配管取替前後の主復水配管仕様

主復水管ヘッダー出口～脱気器入口（今回の取替範囲）の仕様比較

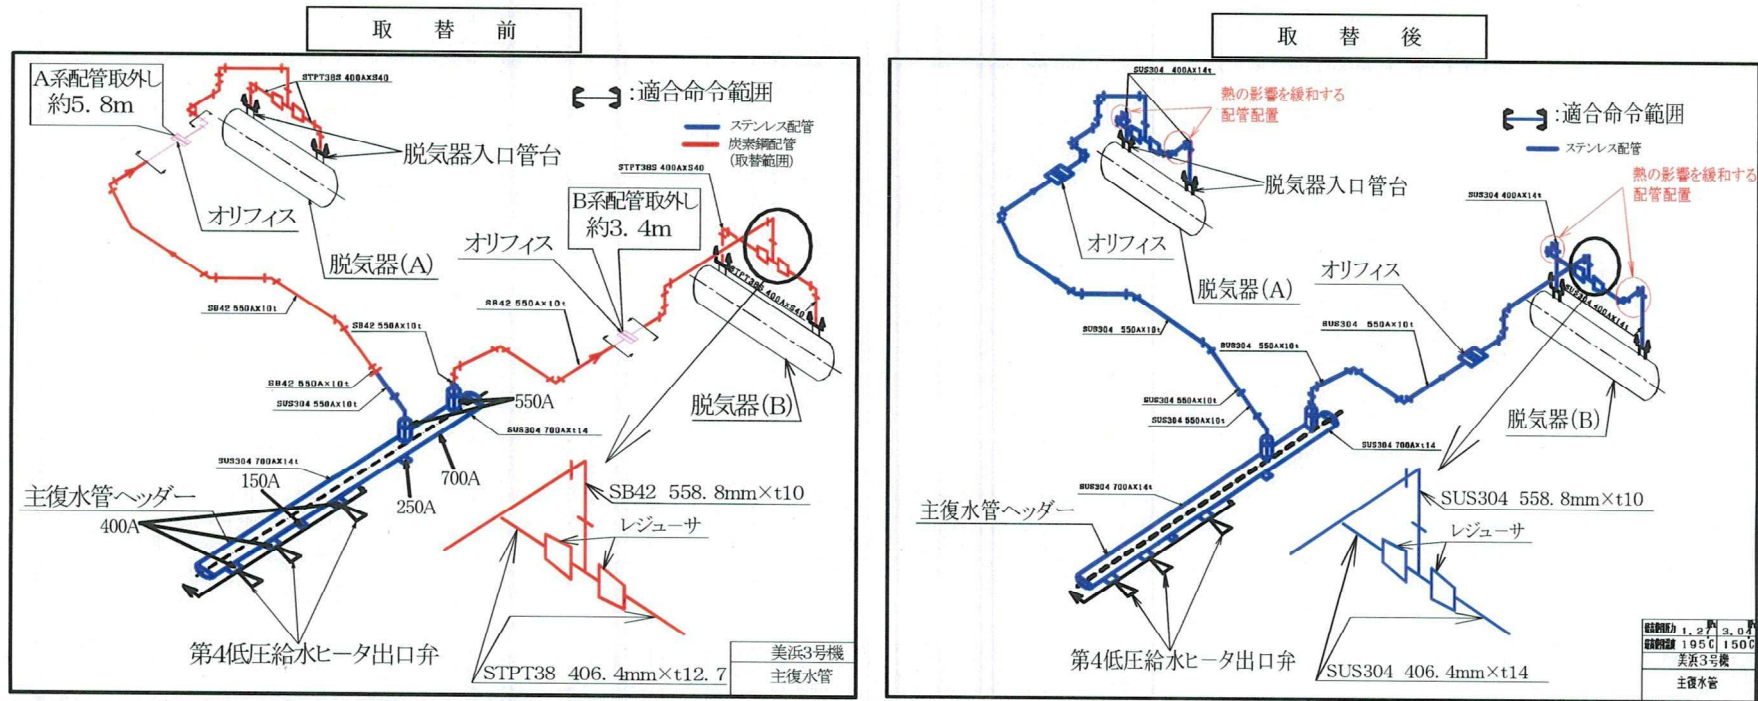
仕 様		取 替 前			取 替 後		
最高使用圧力		13 kg/cm ² G (注1)			1.27 MPa (注3)		
最高使用温度		195 ℃ (注1)			同 左		
配管仕様	範 囲	ヘッダー～レギュサ	レギュサ	レギュサ～脱気器	ヘッダー～レギュサ	レギュサ	レギュサ～脱気器
	外 径	558.8 mm (注1)	558.8 mm/406.4 mm (注2)	406.4 mm (注1)	558.8 mm (変更なし)	558.8 mm/406.4mm (変更なし)	406.4 mm (変更なし)
	厚 さ	10.0 mm (注1)	10.0 mm/12.7 mm (注2)	12.7 mm (注1)	10.0 mm (変更なし)	10.0 mm/14.0 mm	14.0 mm
	材 料	SB42 (注1)	SB42 (注2)	STPT38 (注1)	SUS304	SUS304	SUS304
